JX3-A04

Versions-Update von V. 1.02 auf V. 1.03

Jetter

Typenschild

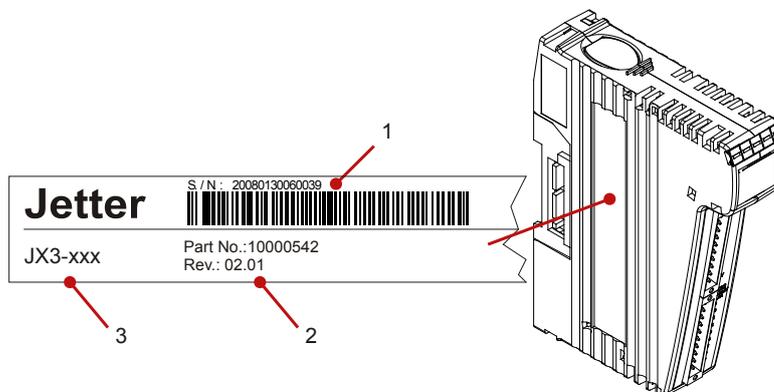
Jedes JX3-Modul identifiziert sich über ein Typenschild am Gehäuse. Sie benötigen die Daten der Hardware-Revision, falls Sie sich wegen eines Problems an die Hotline der Jetter AG wenden müssen.

Das Typenschild der JX3-Module beinhaltet folgende Informationen:

Nummer	Element
1	Seriennummer
2	Hardware-Revision
3	Modulname
